Demande d'autorisation pour l'exploitation d'une installation classée pour la protection de l'environnement

Mémoire en réponse à l'avis de l'Autorité Environnementale

Site éolien de Derval II
Loire Atlantique (44)

Le présent mémoire répond aux commentaires formulés par l'Autorité Environnementale dans son avis du 29 mars 2017. Dans ce document, les commentaires et demandes de l'Autorité Environnementale sont insérés dans des rectangles noirs.

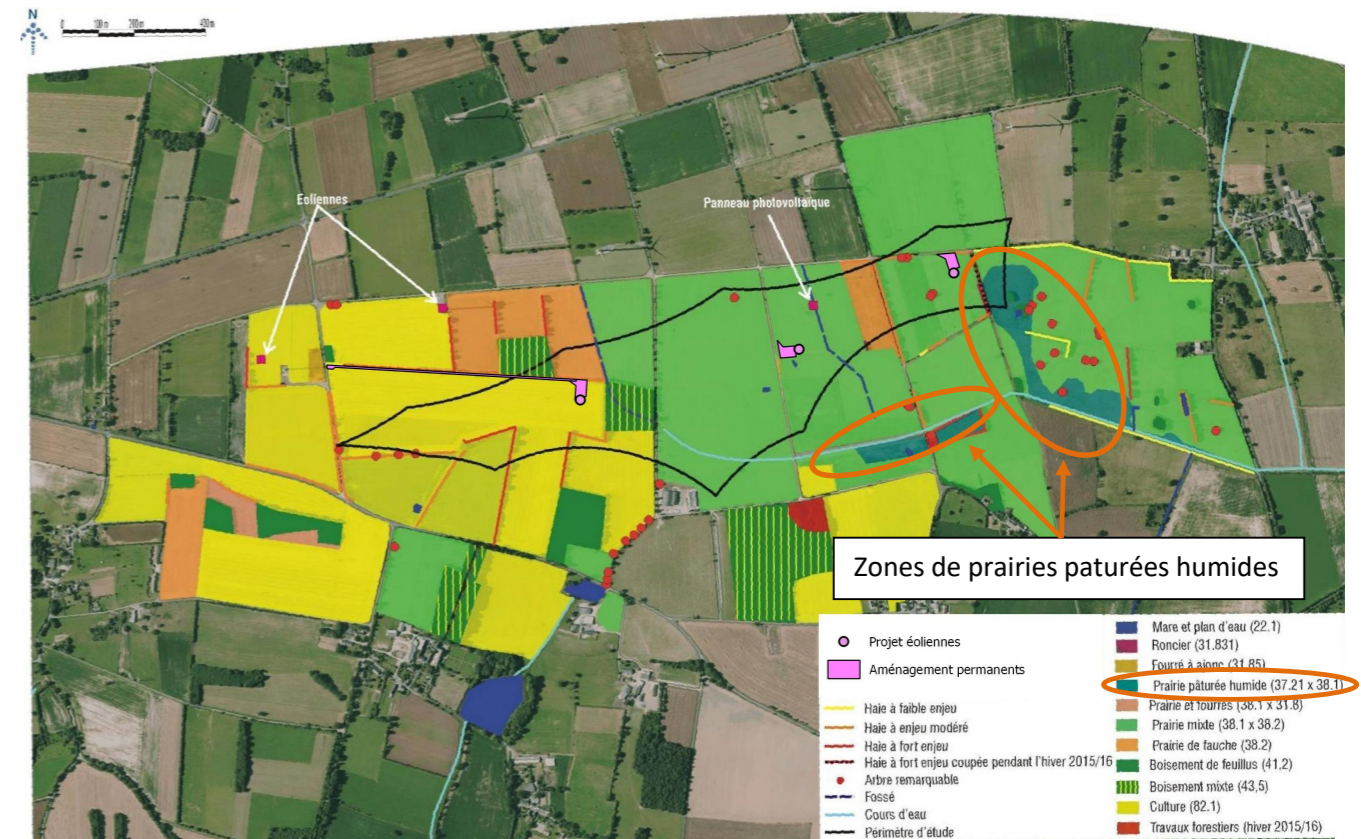
Si l'étude d'impact présente un tracé indicatif jusqu'au poste-source de Derval, elle aurait ainsi dû fournir une première analyse des enjeux et des impacts éventuels sur l'environnement (en particulier pendant la phase travaux) de ce projet de raccordement au poste-source retenu. Ces impacts semblent cependant limités, dans la mesure où le tracé empruntera majoritairement des voiries existantes.

Dans l'étude d'impact, IEL Exploitation 51 propose un tracé de raccordement entre le poste de livraison du parc éolien de Derval II et le poste source qui pourrait accueillir le raccordement des trois éoliennes. Le raccordement peut être envisagé auprès du poste source de Derval.

Dans ce contexte, la partie de l'étude d'impact traitant des impacts sur l'environnement (section 3 de la partie 4 de la demande d'autorisation unique) traite au 4.3 des impacts possibles du chantier de raccordement au poste source de Derval. Cet impact sera faible et ne concernera aucun milieu naturel protégé. Rappelons toutefois que le choix du poste source de raccordement, le tracé du réseau souterrain créé et l'évaluation des impacts associés, reviendront à ENEDIS, gestionnaire du réseau, une fois l'autorisation unique arrêtée par la préfecture.

Ainsi, comme le souligne l'AE, l'impact du raccordement électrique au poste source sera limité, notamment parce que ENEDIS procédera à l'enfouissement des câblages dans les accotements des voies publiques.

Carte 2 : Carte de synthèse sur les zones humides

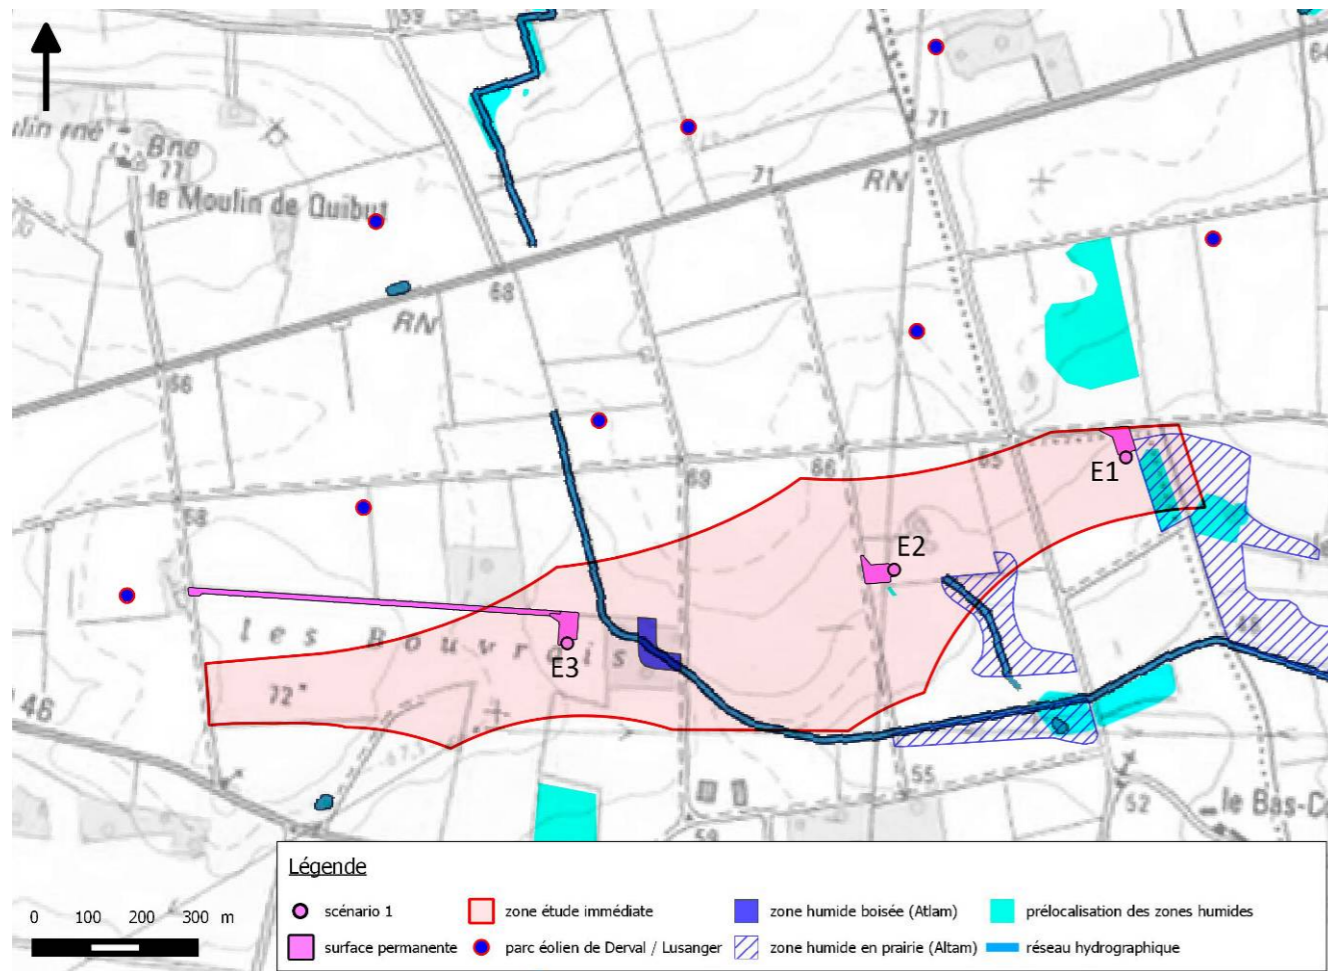
La cartographie des zones humides devra cependant être complétée par l'inventaire des plantes caractéristiques de zones humides situées en parcelles cultivées, inventaire réalisé dans l'étude d'impact mais dont les résultats ne sont pas reportés sur la carte.

Pour compléter le travail pédologique réalisé par Atlam, la carte suivante réalisée par le bureau d'étude naturaliste Thema Environnement présente une cartographie des différentes occupations des sols basée sur un inventaire floristique de terrain. Certains milieux humides, identifiés par la présence d'une flore caractéristique des zones humides, y sont représentés. Certaines espèces végétales déterminantes de zones humides (selon l'arrêté du 24 juin 2008) peuvent être présentes localement et constituer un habitat caractéristique de zone humide : ceci est le cas pour l'habitat « Prairies humides atlantiques et subatlantiques » (code Corine Biotope 37.21). Vous trouverez ci-après la localisation des zones humides identifiées par le bureau d'études Thema.

La définition des zones humides par le travail de terrain de Atlam présente des surfaces humides plus importantes que la seule analyse floristique. Vous trouverez ci-dessous la localisation des zones humides identifiées par le bureau d'études Atlam. Cette cartographie est également présente dans la section VII du dossier d'étude d'impact.

En superposant l'emprise du projet sur les deux cartes précédentes, on note qu'aucune zone humide ne sera impactée par le projet et ses aménagements.

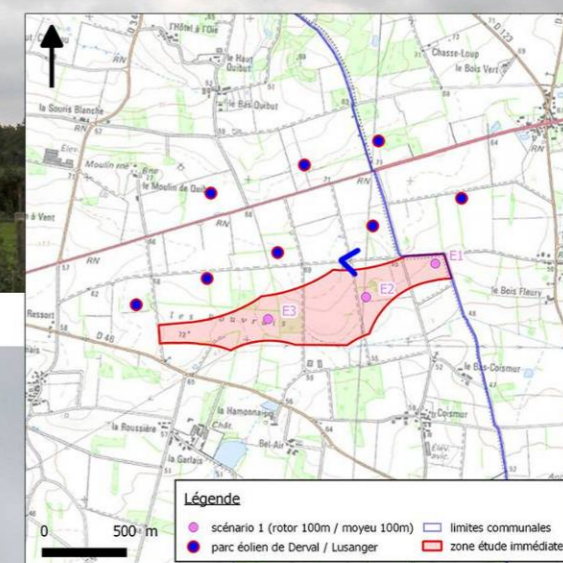
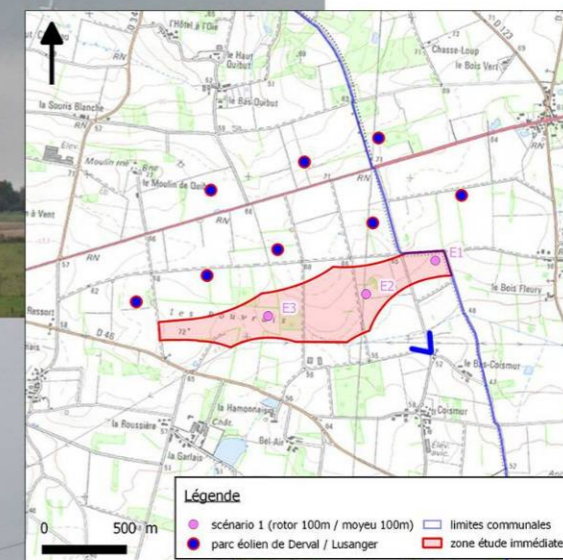
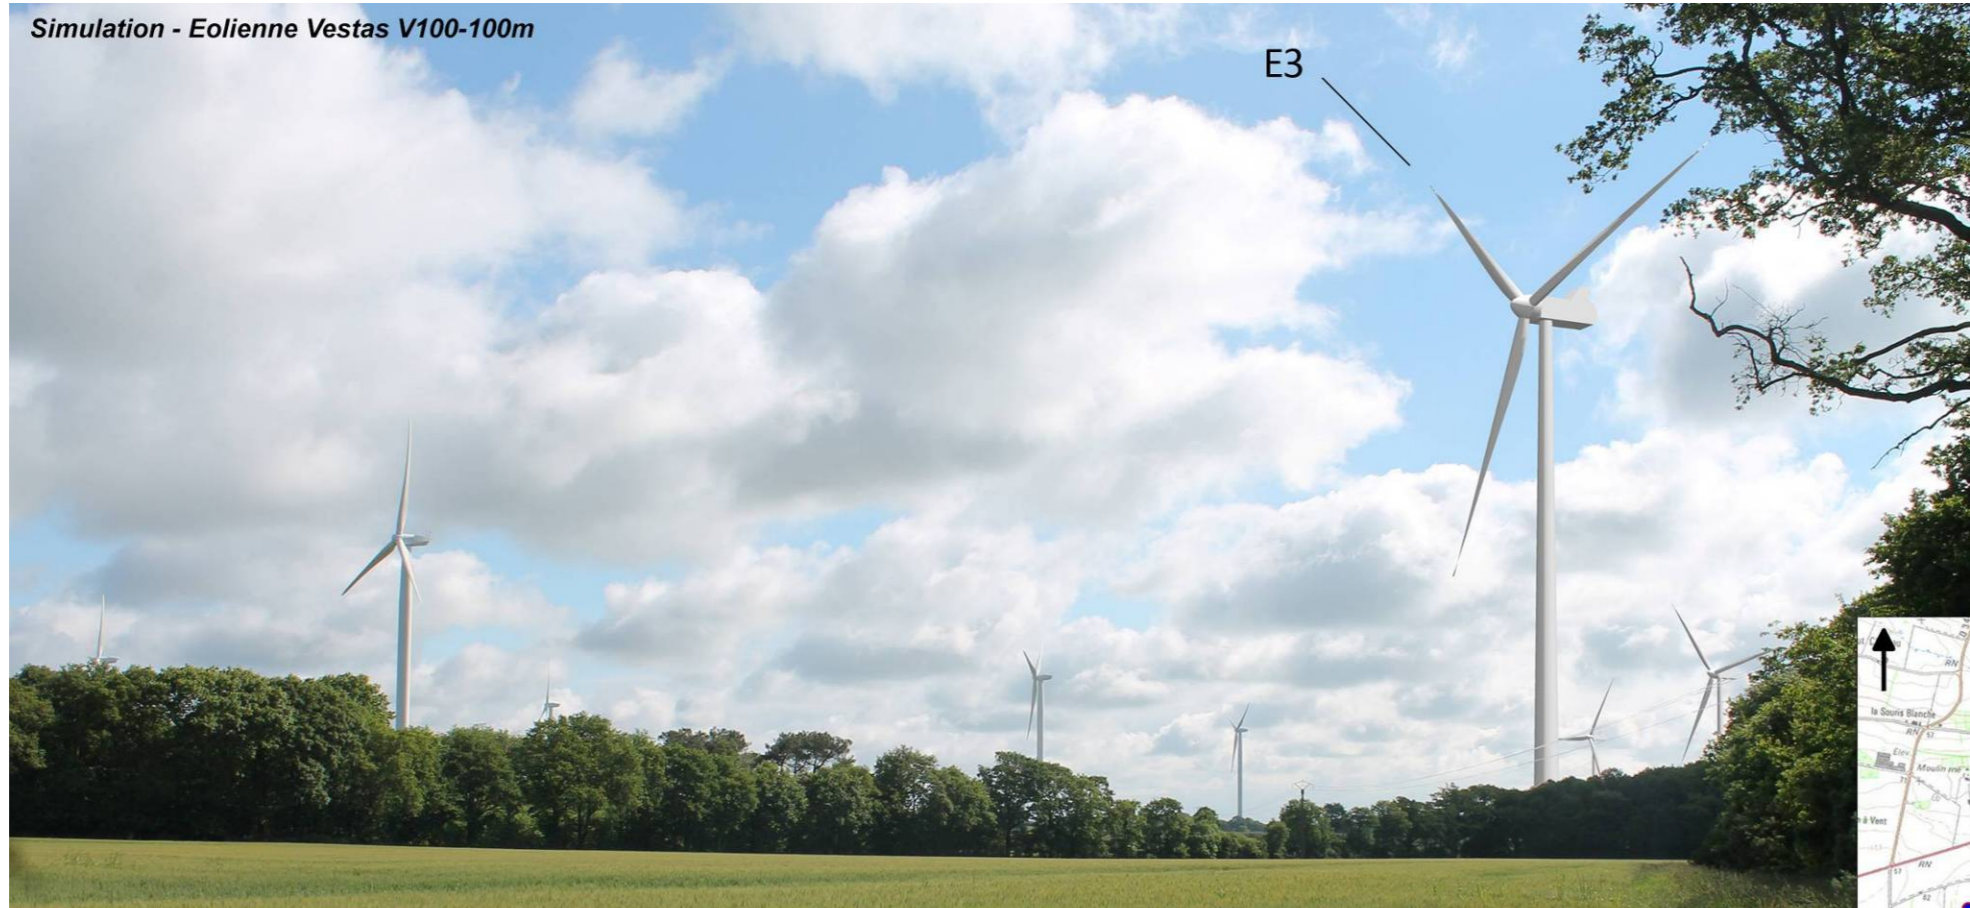
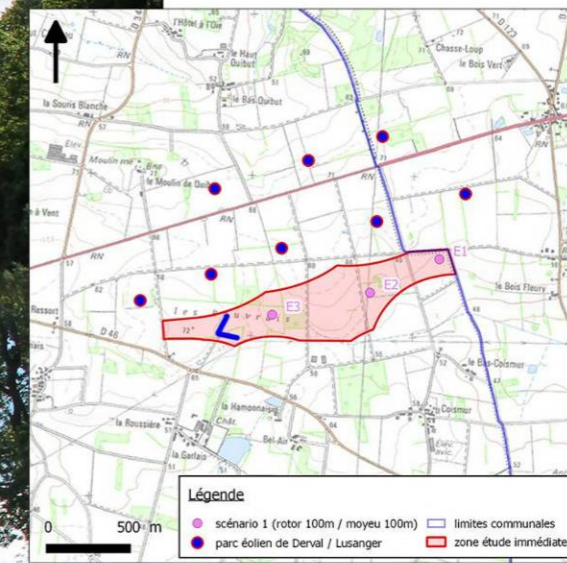
Le pétitionnaire propose 2 types d'éoliennes -Vestas V100 et la Senvion MM100- présentant la même puissance de 2 MW et les mêmes dimensions de mât et de pâle. Toutefois, les impacts sonores peuvent différer suivant le modèle retenu. De plus, comme il s'agit d'étendre un parc existant, une certaine cohérence doit être recherchée entre les modèles d'éoliennes du parc existant et ceux du projet. Il est donc indispensable que le pétitionnaire présente le choix du modèle finalement retenu afin de préciser les impacts attendus.

Sur le plan paysager, comme indiqué dans la méthodologie, deux modèles d'éoliennes sont proposés dans le présent dossier : MM100 de la marque Senvion (anciennement nommée Repower) et la V100 de la marque Vestas. **Un seul modèle équipera les 3 éoliennes du parc éolien de Derval II.** Aujourd'hui IEL Exploitation 51 souhaite avoir le choix entre les deux modèles pour des raisons d'appel d'offres mais aussi de saut technologique qui pourrait avoir lieu avant la signature avec un des deux constructeurs. Sur le plan esthétique, les deux modèles d'éoliennes sont très similaires, comme le montre le tableau qui suit. La principale différence entre les deux modèles est seulement liée à la présence d'un aileron qui sert de support aux instruments de mesure (anémomètre, girouette) et au balisage sur la nacelle de la V100. Les photomontages suivants présentent les deux modèles, sur des vues prises depuis les riverains et depuis les lieux d'implantation des éoliennes. Volontairement, les photomontages ont été choisis selon la position de la nacelle des éoliennes afin de bien distinguer la présence de l'aileron. On peut rappeler que les éoliennes existantes comportent aussi un support à l'arrière de la nacelle dont le but est de soutenir les instruments de mesure et de balisage.

A l'intérieur du parc éolien existant, l'aileron de l'éolienne V100 est visible. De même nous, pouvons apercevoir celui de la MM92 existante. Par ailleurs, ce photomontage permet d'accentuer la différence entre les mâts : celui de la V100 est plus fin, plus longitudinale.

La nacelle en position de profil permet de distinguer plus nettement l'aileron.

Dans la parcelle d'implantation de l'éolienne, la caractéristique de la nacelle de la V100 est plus visible.
